福島第一原子力発電所 特定原子力施設に係る実施計画変更比較表（第Ⅱ章 2.3 使用済燃料プール設備）

福島第一原子力発電所 特定原子力施設に係る実施計画変更比較表（第2章 2.8 原子炉格納容器ガス管理設備）

図-5 区域区分図 (増設焼却炉建屋5階)

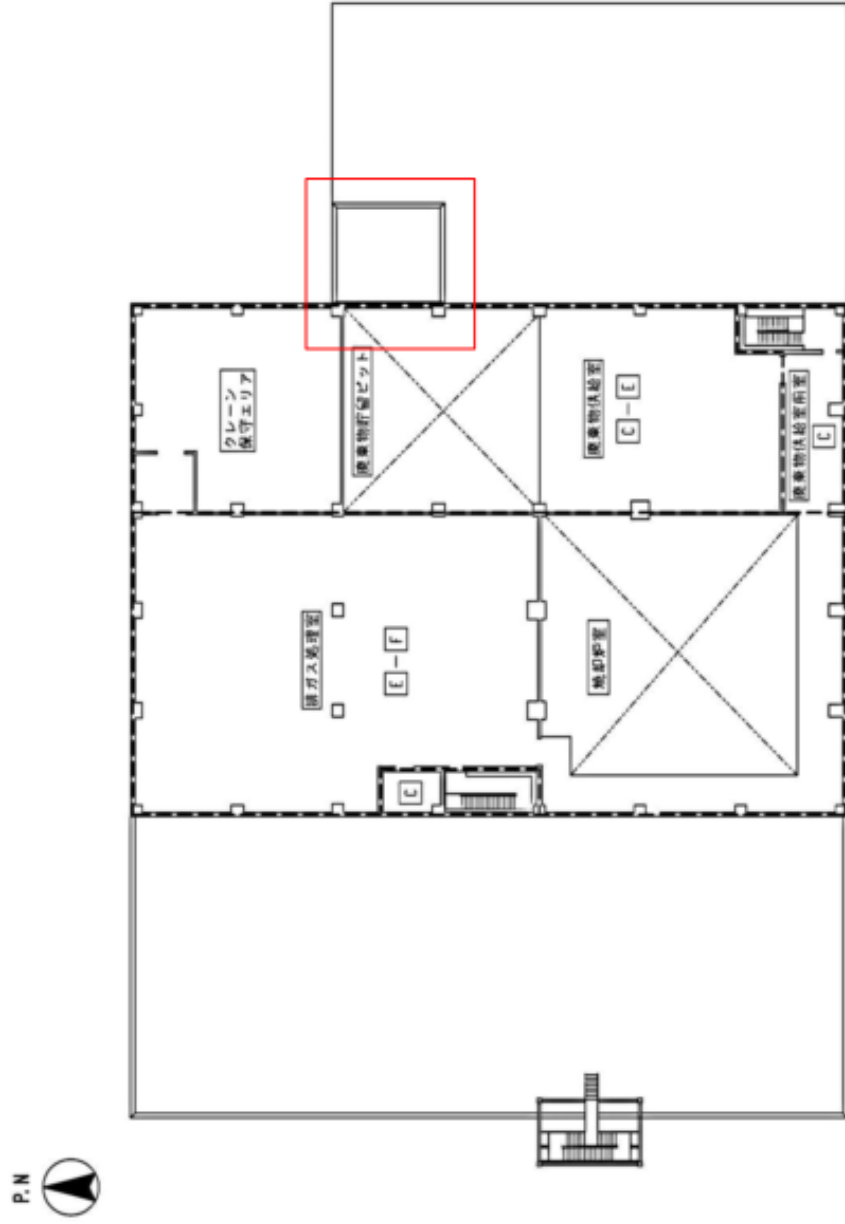
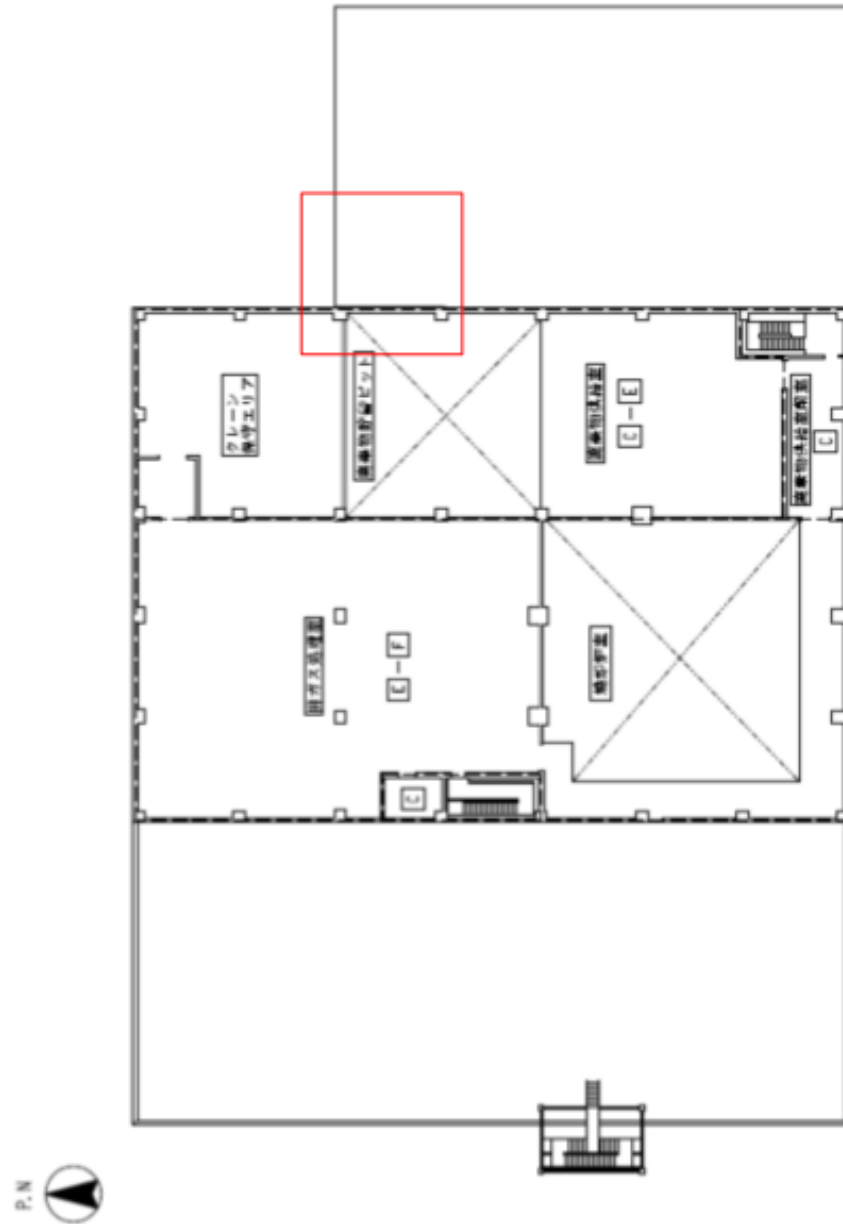
添付資料 12-24  
機器設置位置変更に伴い図面  
を変更

図-1 補助建へいに関する構造図 (4/5)

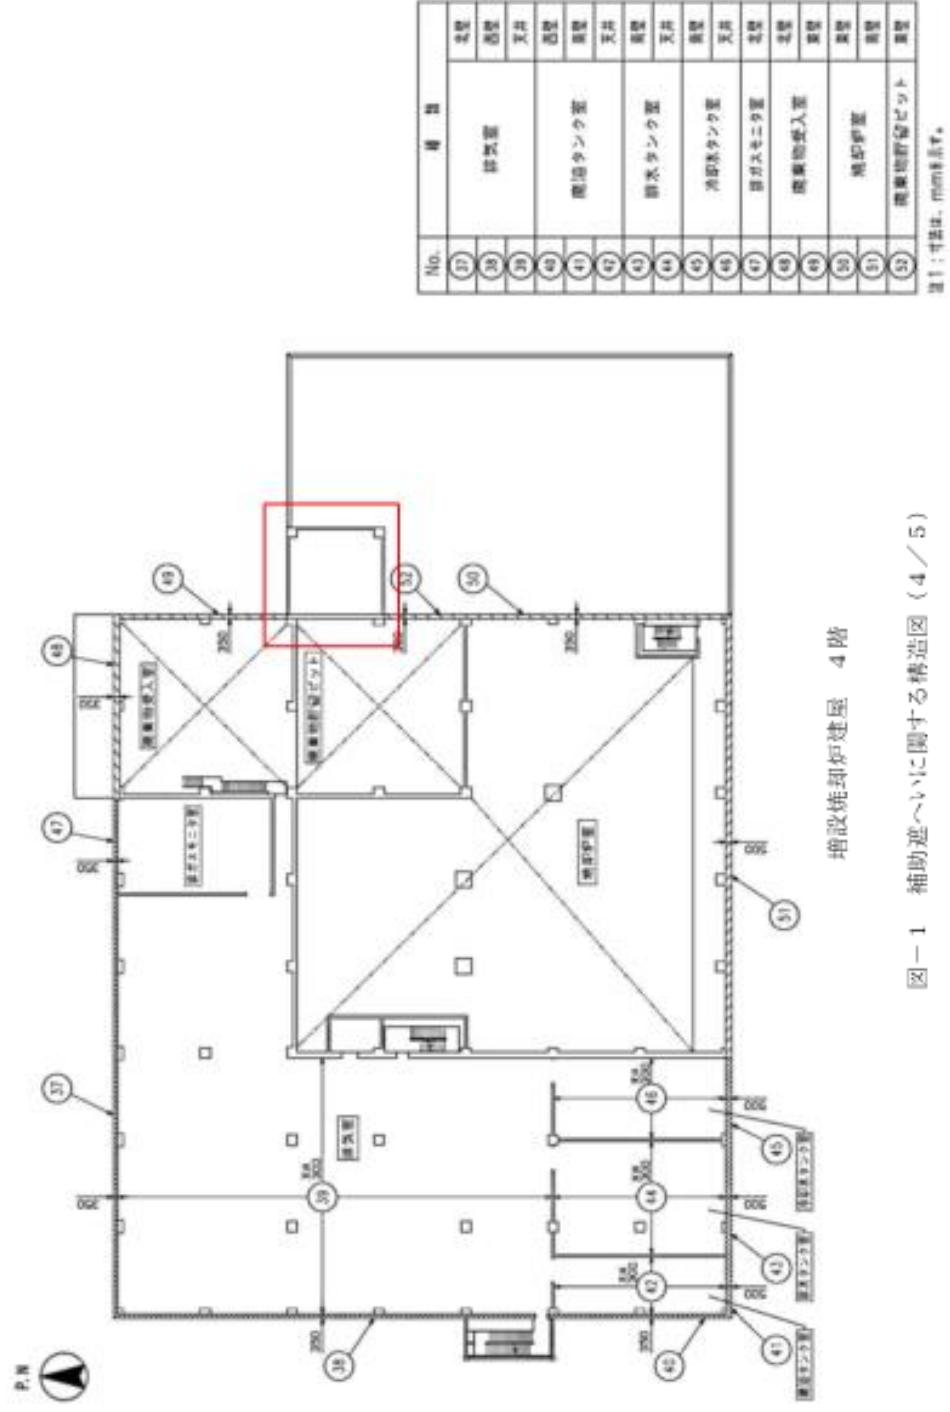
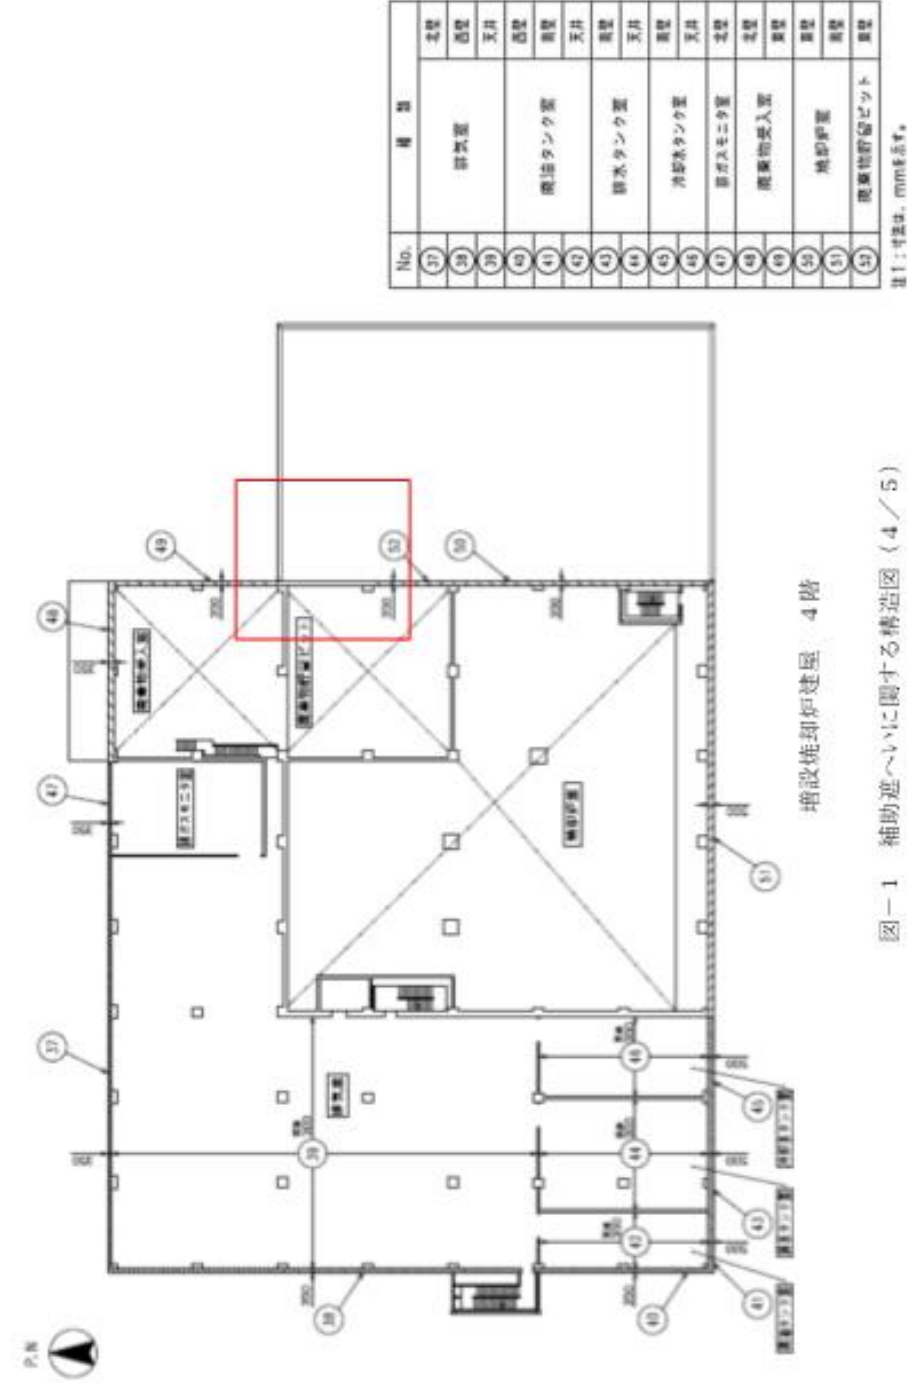
変更理由  
機器設置位置変更に伴い図面を変更

添付資料 20-7

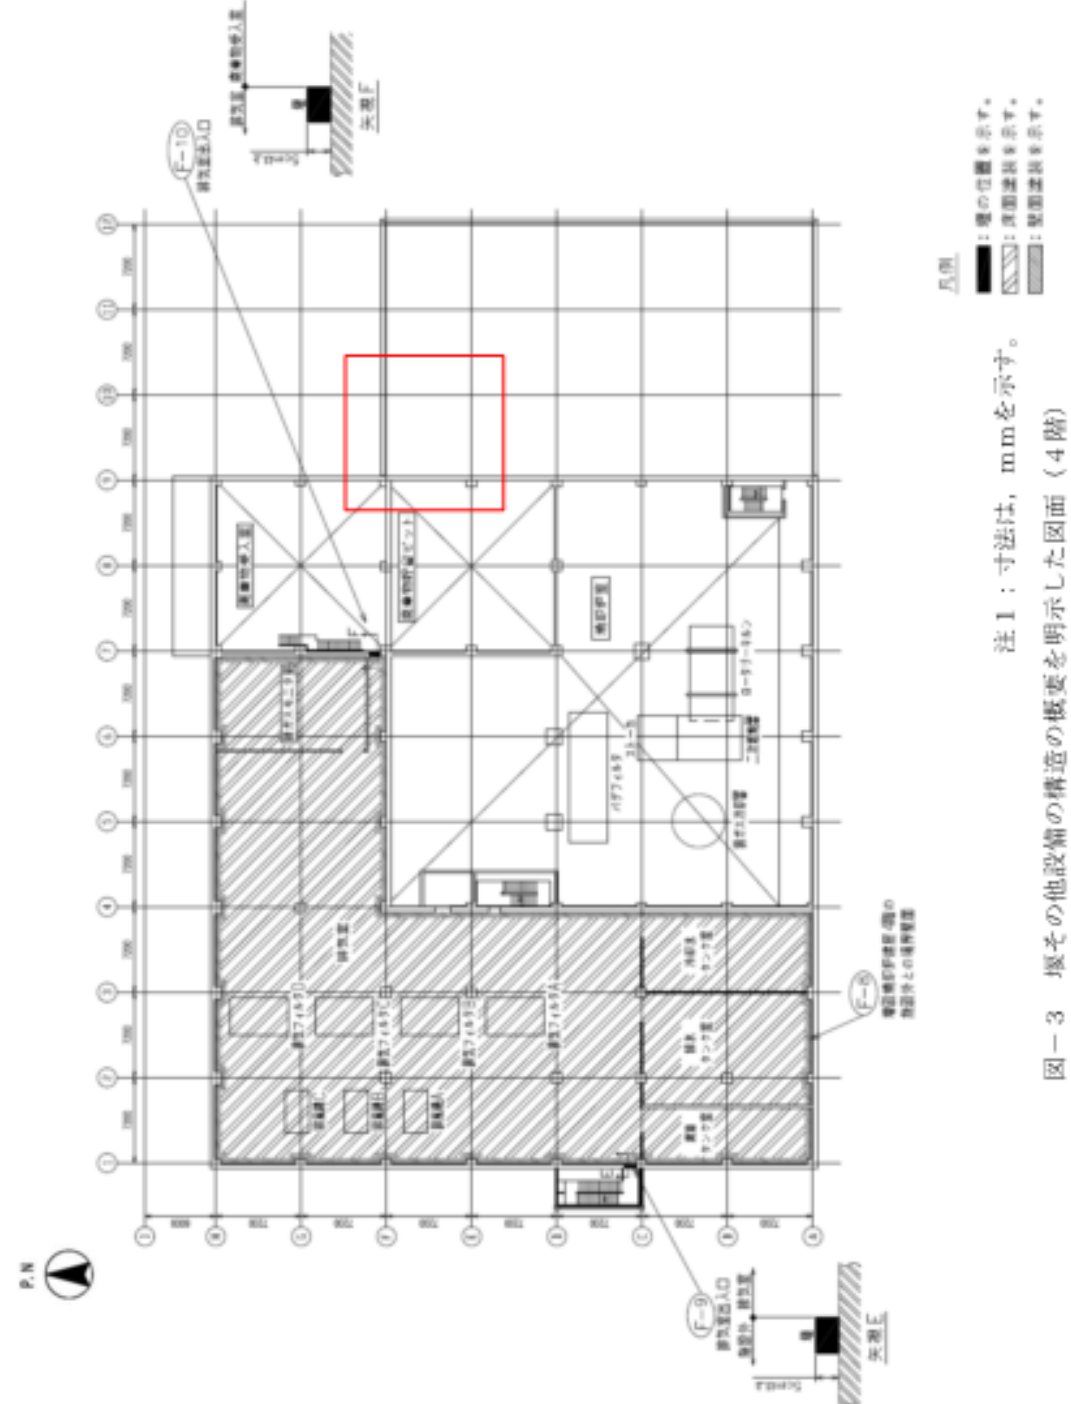
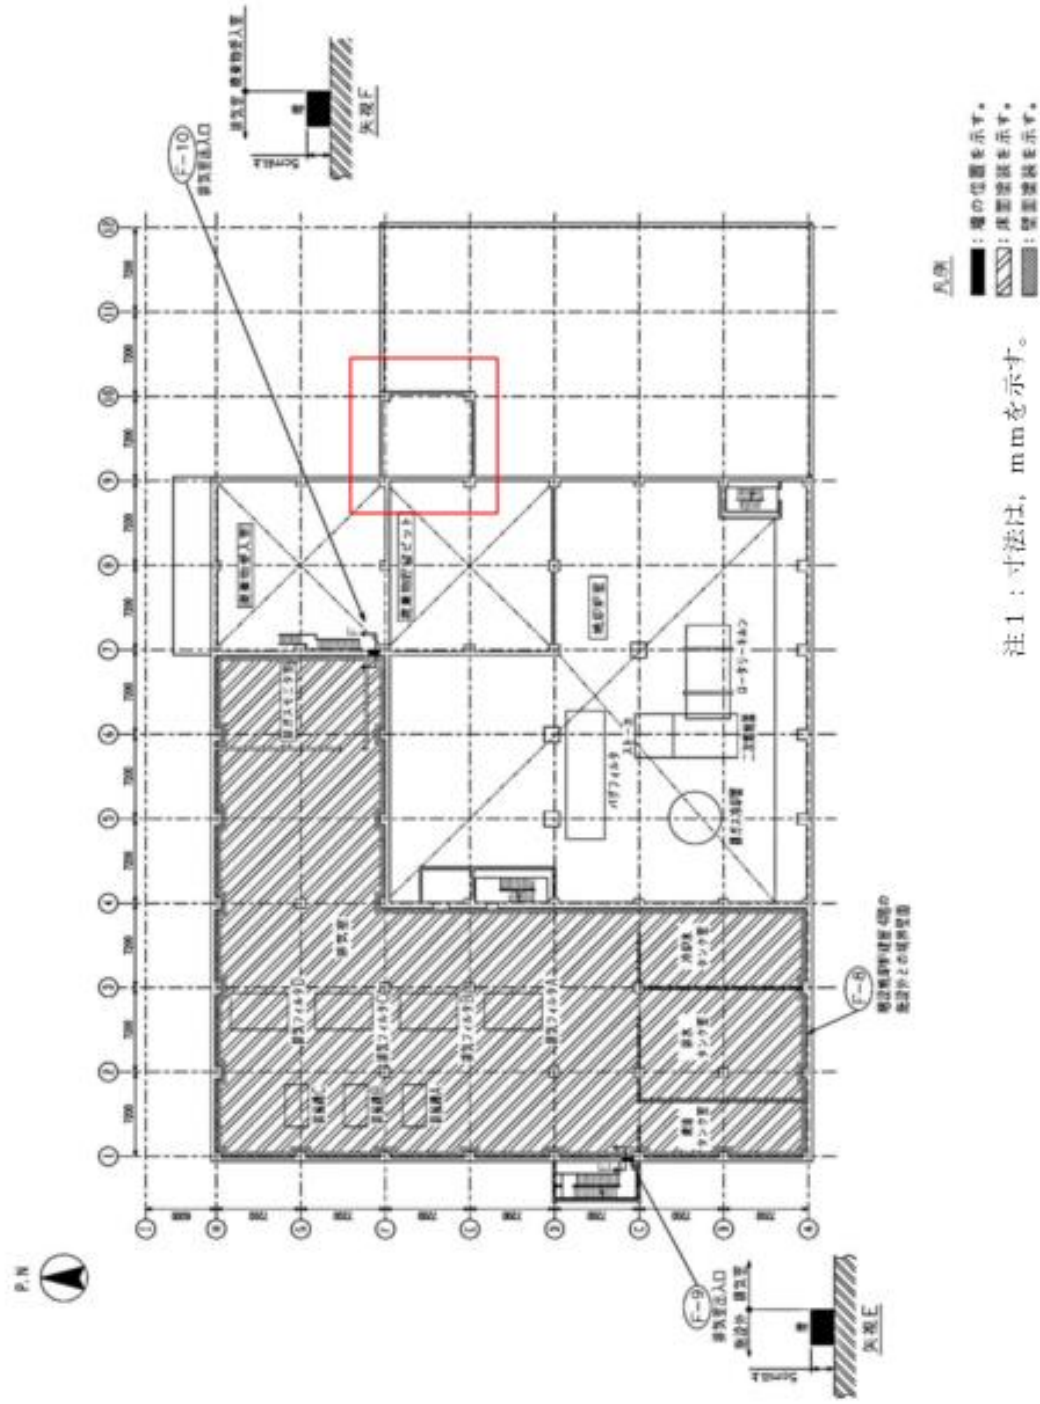
機器設置位置変更に伴い図面を変更
